【訂正とお詫び】

20万分の1地質図幅「伊勢」の本図中に誤りが3ヶ所ありました。

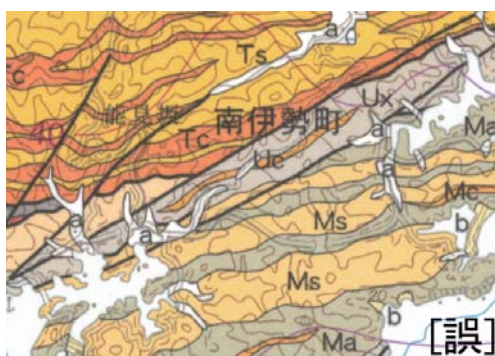
1) 図幅中央部、大紀町付近 Us に挟まれた Um が Wl の色で塗られています。Um の色で塗色すべき所です。

2) 図幅西部大台ヶ原山付近 Wx と接する Wc が Tc の色で塗られています。Wc の色で塗色すべき所です。

3) 図幅中央部やや南東寄り、南伊勢町付近 Ma と Ux の境界をなす断層が界線になっています。修正部の南西側は正しく断層になっています。
